DETERMINAZIONE DEL DIRIGENTE SERVIZIO VIA/VINCA 27 dicembre 2024, n. 871

[ID VIP 12725] - Parco eolico costituito da 15 aerogeneratori di potenza nominale pari a circa 5,6 MW, per una potenza complessiva di 84,7 MW, da realizzarsi nel Comune di Ascoli Satriano (FG), in località "SANTA CROCE", incluse le opportune opere di connessione alla RTN.

Proponente: AGRIPUS S.R.L.

Relazione tecnica a supporto dell'istruttoria sul progetto
ID_VIP 12725

Figura 2 Componenti Culturali e Insediative.
 Retino rigato = BP Zone gravate da usi civici
 Retini blu = segnalazioni architettoniche e fasce di rispetto
 Retino rosa = Area con Vincolo Archeologico Diretto ARC 0043 Serpente

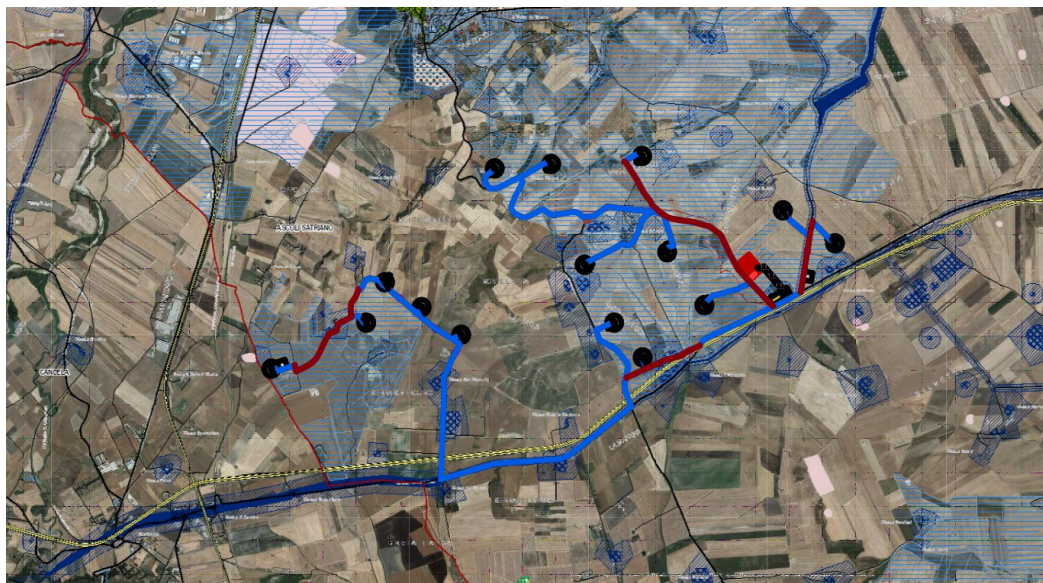
L'impianto proposto, considerate le dimensioni che lo caratterizzano, produce notevole impatto visivo, anche in relazione agli aerogeneratori già presenti nel sito e ai molteplici impianti eolici in fase di autorizzazione, potenzialmente implicati. Gli aerogeneratori si interpongono entro un sistema intriso di segnalazioni architettoniche, come rappresentato nell'immagine che segue:

Gli aerogeneratori insistono in aree **gravate da usi civili** e si trovano nelle immediate vicinanze di numerosi siti muniti di **Segnalazione Architettonica** (Masseria Santa Croce e molte altre); sono inoltre prossimi a tracciati appartenenti alla **rete dei tratturi** (Ascoli Satriano e Candela) e in aree **mappate come Paesaggi Rurali**. Le aree dal punto di vista geomorfologico sono caratterizzate da versanti e in base al PAI i suoli presentano gradi di pericolosità. L'impianto ricade inoltre entro il cono visuale di Ascoli Satriano.

Figura 3 Aree Non Idonee RR 24 / 2010 e Impianto

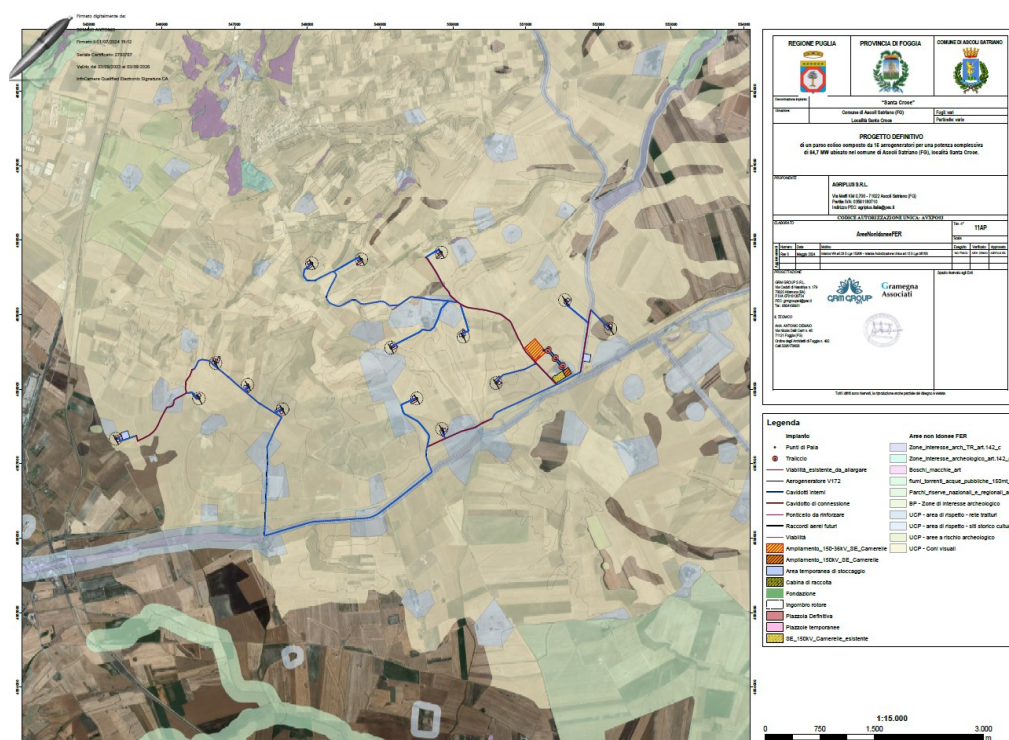
Gli aerogeneratori sono collocati in aree sensibili considerate le numerose valenze paesaggistiche che si sovrappongono, come di seguito illustrato:

In riferimento alle Componenti Culturali e Insediative l'impianto eolico, di tipo **E4 (Allegato 2)**, si interpone di fatti tra numerosi elementi muniti di **segnalazione architettonica**. A tal proposito negli **Allegati 1 e 3** alle Linee Guida DM 10/09/2010 si rileva che: **"aldilà della pertinenza del singolo bene è importante valutare l'impatto visivo degli impianti anche al di fuori dell'area tutelata. Per tale motivo l'installazione di impianti eolici risulta in contrasto con i valori storico culturali dei luoghi, arrecando pregiudizio alla loro conservazione"**.

Per quanto elencato l'intervento ricade in **AREE NON IDONEE** ai sensi del RR 24 / 2010. In presenza di tali condizioni risulta estremamente difficile superare positivamente le valutazioni di natura paesaggistica.

Figura 4 Rappresentazione del quadro vincolistico che interessa l'impianto eolico proposto

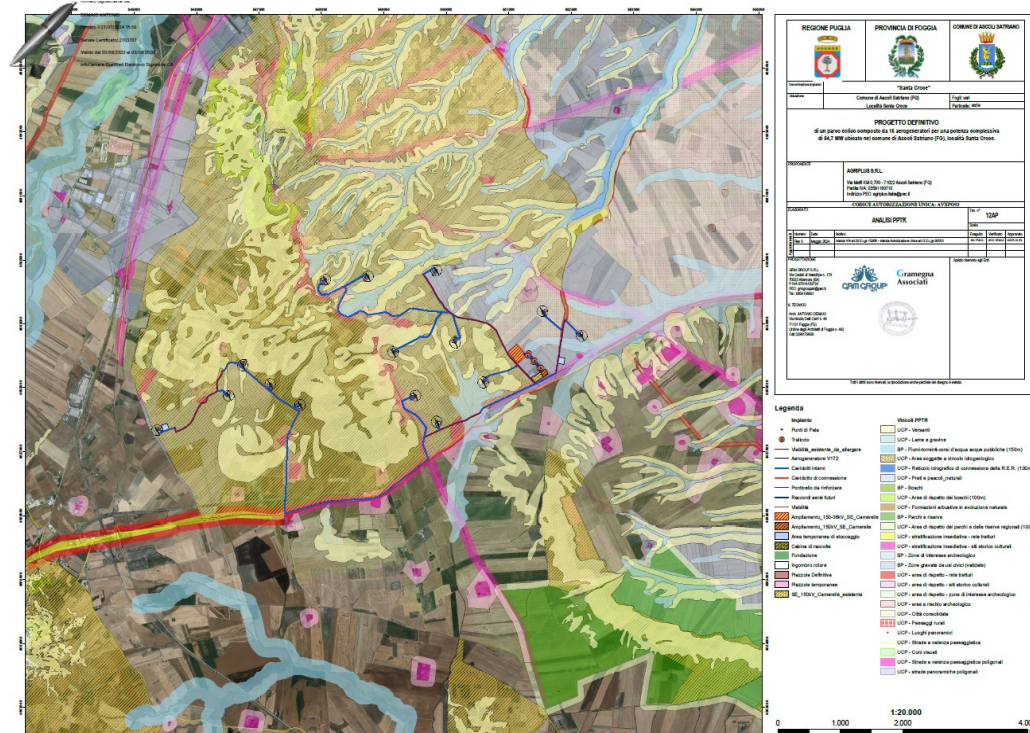
Entro la fascia di rispetto di 3 km dagli aerogeneratori n. 2-3-4-5-6-7-8-13 è presente un'area Archeologica tutelata da Vincolo Diretto ai sensi della II Parte del Codice (Area Archeologica ARC0043 Serpente).
